Oggetto: Verifica di Assoggettabilità a Valutazione di Impatto Ambientale ai sensi dell'Art. 19 del D.Lgs. 152/2006 e ss.mm.ii. – Richiesta integrazioni sulle modalità di realizzazione dell'intervento ai fini della mitigazione dei rischi di propagazione di contaminanti.

Progetto: Lavori di completamento del dragaggio del canale portuale di Gioia Tauro.

NOTA DI RISPOSTA OSSERVAZIONI VERIFICA AD ASSOGGETTABILITÀ VIA		SCALA	
				DATA DICEMBRE 2024	
Doc. 14158					
Rev. n°	DESCRIZIONE	DATA	REDATTORE	APPROVATO	
00	Emissione	Lug. 25	ing. S. Miliani	ing. M. Pittori	
Società certificata ISO 9001 : 2015 Certificato N. 50 100 9408/3		 INTERPROGETTI S.r.l. Via Luigi Lilio, 62 - 00142 ROMA - Tel./fax: 0686200298 Tel.0686200297 E-mail: tecnico@interprogetti.net		Società certificata ISO 14001 ISO 45001	
QUESTO DOCUMENTO NON PUÒ ESSERE RIPRODOTTO NÉ COMUNICATO A TERZI SENZA L'APPROVAZIONE DI QUESTA SOCIETÀ

**NOTA DI RISPOSTA ALLE OSSERVAZIONI EMERSE
IN VERIFICA DI ASSOGGETTABILITÀ A VIA**

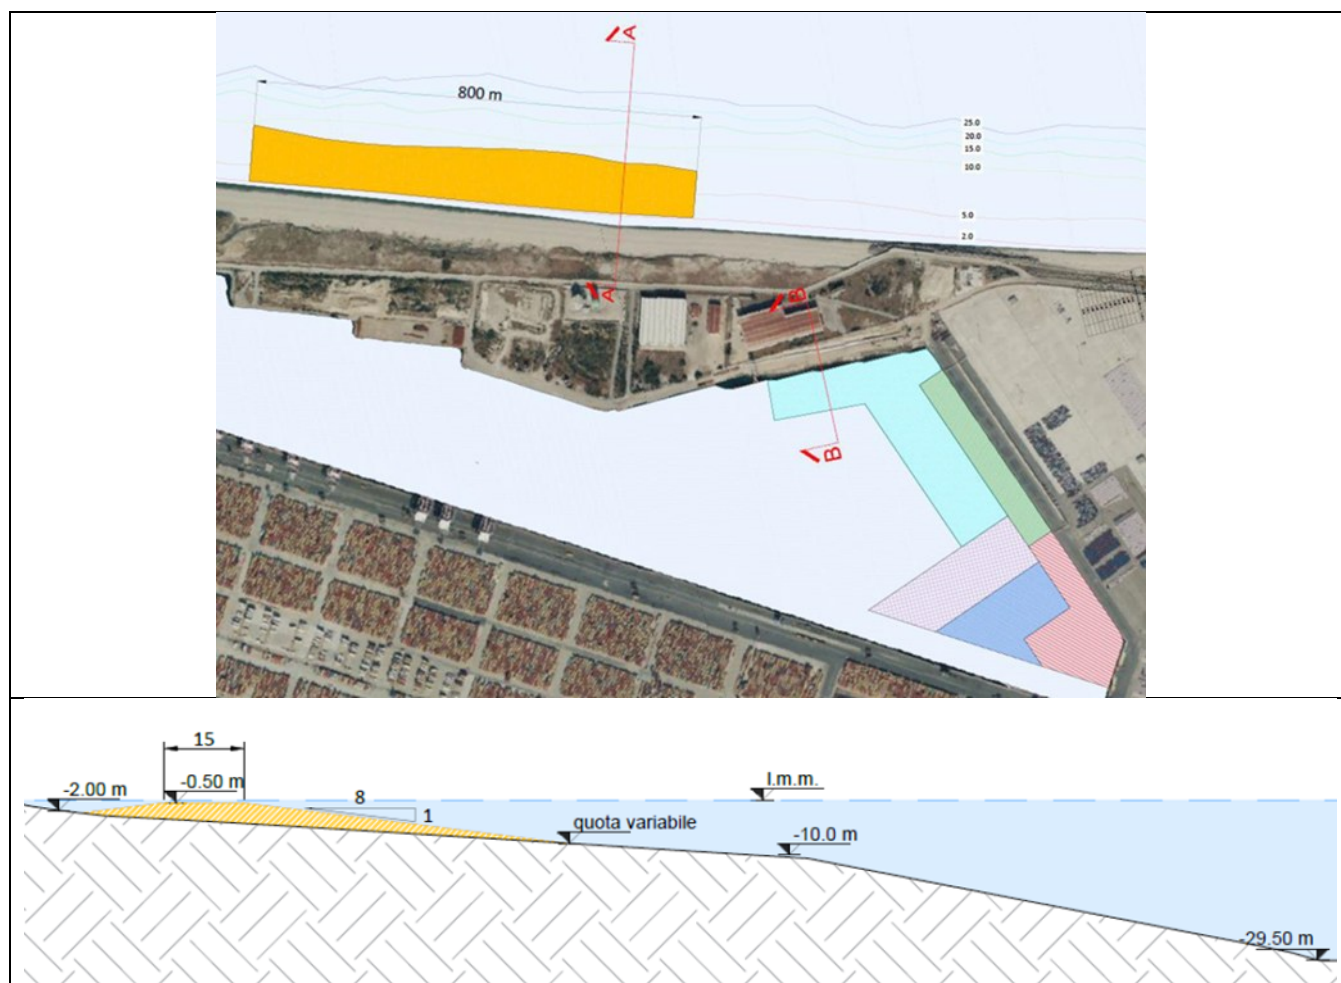
In particolare l'area da dragare risulta suddivisa in 5 sotto-aree aventi profondità e volumi di dragaggio differenti, come di seguito rappresentato anche in sezione:

Figura 2 - Posizionamento panne anti-torbidità.

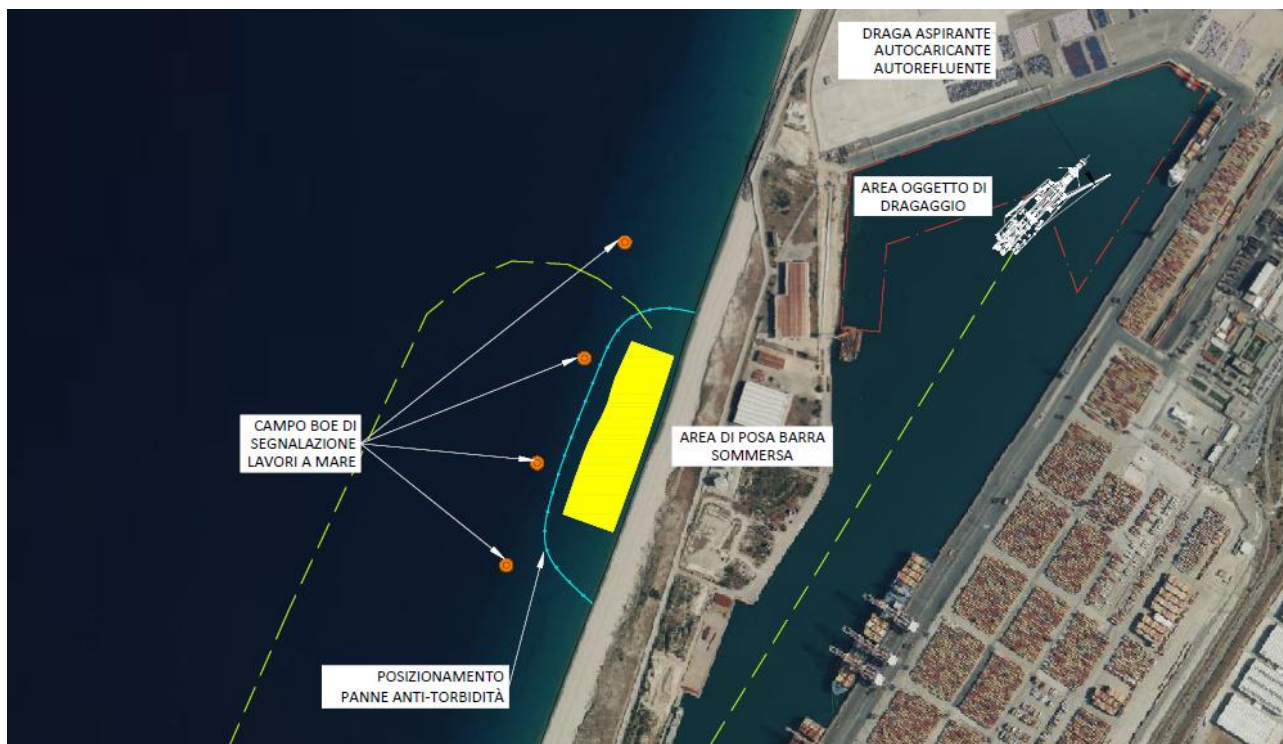
*“specifico elaborato tecnico, descrittivo e grafico, che definisca tutti i dettagli tecnici, le modalità di realizzazione e le operazioni necessarie per l’adozione di **panne antitorbidità ovvero analoghe barriere di contenimento idonee ad evitare la dispersione di materiali in sospensione nella fase di rilascio del materiale in ambito marino-costiero**;”*

Tuttavia, al fine di limitare del tutto tale fenomeno, si propone di integrare il piano di monitoraggio e gli elaborati grafici (**B.PG.05 Planimetria di cantierizzazione**) indicando le modalità di posizionamento delle panne anti-torbidità in modo da evitare la propagazione dei solidi sospesi in direzione sud: in particolare, una volta effettuato il monitoraggio ante operam, saranno definiti i livelli di allerta e di allarme per definire le tempistiche di attuazione delle azioni di mitigazione da attuare in corso d’opera in caso di superamento. In caso di difformità (torbidità superiore ai livelli di allerta) il Direttore dei Lavori è tenuto ad ordinare la disposizione delle panne anti-torbidità così come mostrato negli elaborati progettuali e può prescrivere una nuova verifica dei parametri (ad onere dell’impresa appaltatrice). In caso di superamento delle soglie di allerta di torbidità per più di due giorni, i lavori dovranno essere rallentati. In caso di superamento della soglia di allarme i lavori saranno sospesi fino al rientro dentro le soglie di allerta.

Si riporta di seguito un estratto grafico del posizionamento delle panne anti-torbidità.
